Znak sprawy RIRG.271.10.2023

Dotyczy postępowania o udzielenie zamówienia publicznego prowadzonego w trybie art. 275 pkt 1 na zadanie pod nazwą: „**Budowa hali sportowej przy Szkole Podstawowej w Drzycimiu**”.

A. Działając na podstawie art. 284 ust. 2 ustawy z dnia 11 września 2019 r. – Prawo zamówień publicznych – dalej „ustawa Pzp”, **Zamawiający, przekazuje treść zapytań dotyczących treści Specyfikacji Warunków Zamówienia (SWZ), wraz z udzielonymi odpowiedziami.**

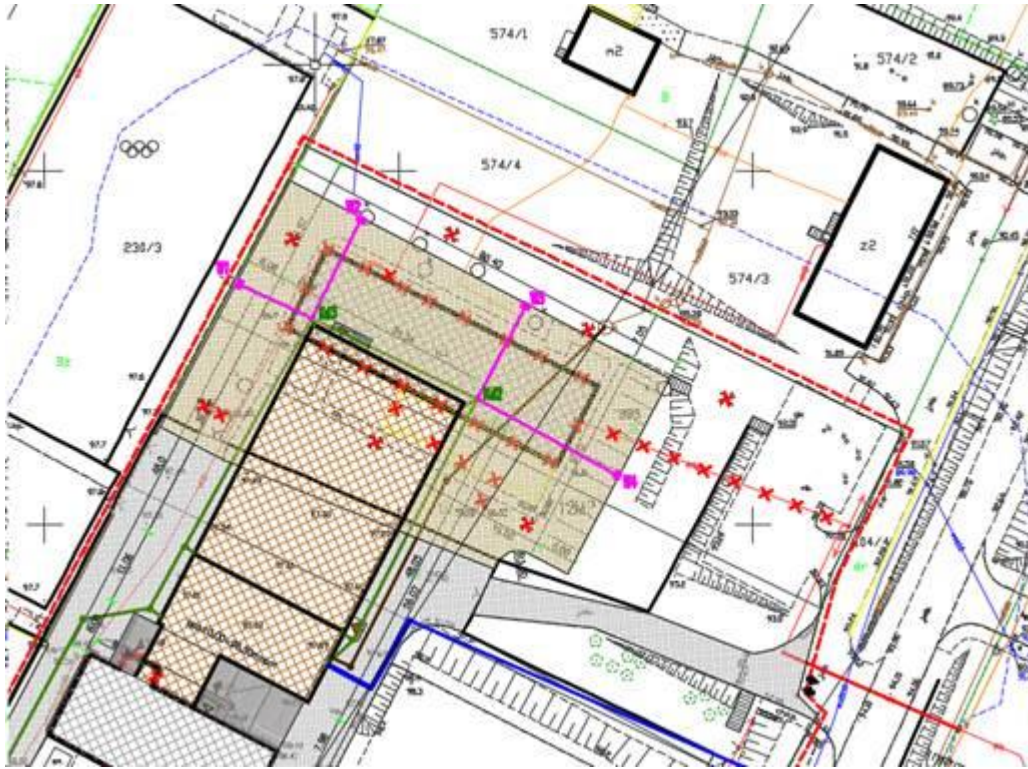
Z dokumentacji nie wynika lokalizacja 4 wpustów, samo przypisanie ich do studni Kd2,3,i 4 jest niewystarczające z wielu powodów: - nie można wyliczyć długości rurociągów, - bez rzędnych posadowienia nie można zweryfikować czy zepniemy się wysokościowo z istniejącą KD-9, - nie można także założyć rzędnej niwelacji terenu a co za tym idzie także wyliczyć mas ziemi niezbędnej do wyprofilowania terenu. Tym samym prosimy o załączenie rysunku z dokładną lokalizacją oraz rzędnymi wpustów.

Odpowiedzi udzielono w pkt. 3 odpowiedź z dnia 16.01.2024.

Na poniższym rysunku przedstawiono lokalizację wpustów. Rzędne zostaną ustalone w trakcie realizacji zamówienia.
